古河電工産業電線株式会社
技術部 電線技術課

高圧(6600V)ケーブル 外部半導電性テープ材質変更のご案内

品名:6600V CV、6600V CE/F、6600V FD-CV、6600V NH-CE

図1 高圧(6600V)ケーブルの構造

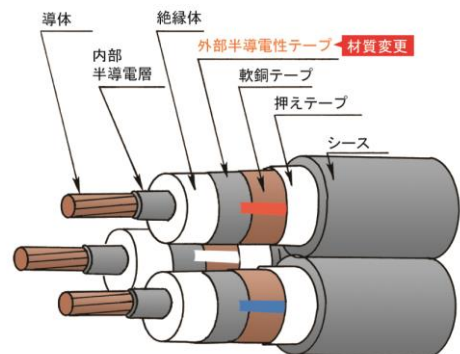
外部半導電性テープの材質を下表の通り、
変更致します。

外部半導電性テープの材質
変更前	ナイロクロス
変更後	カーボン紙

変更前:ナイロクロス

変更後:カーボン紙

今回の外部半導電性テープの材質の変更による、ケーブルの電気特性は従来品と同等となります。
また、端末作業時間についても従来品と変わりありません。
引き続きご愛用賜りますよう、宜しくお願い申し上げます。
